OBJET : Modification du projet de réaménagement de l'axe de Brouckère – Goedefroy – place Reine Fabiola – Sergent Sorensen – Beeckmans (article 191)

Bruxelles, le 29 août 2022.

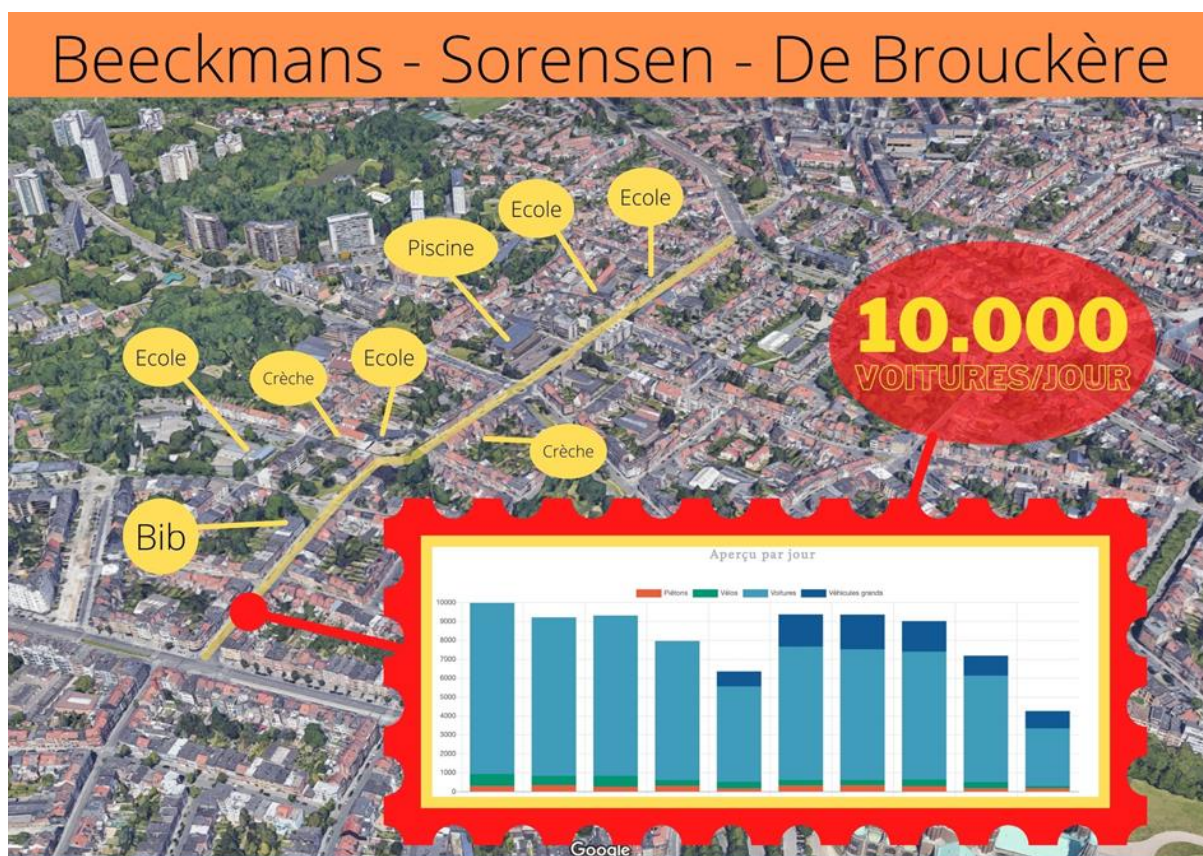
En tant que secrétaire d'État à l'Urbanisme, il vous revient de veiller à la bonne application des principes du plan Good Move dans les projets de réaménagement de l'espace public : le « *Quality Controller* » dans le déploiement du plan, comme vous-même l'avez souligné à juste titre. Certains points du projet s'avèrent tout à fait contraires à l'esprit du plan régional de mobilité et du **principe STOP**, en particulier **l'absence de mesure destinée à réduire le trafic de transit**, et la **réduction des trottoirs** (en dépit de la présence de plusieurs établissements scolaires le long de l'axe).
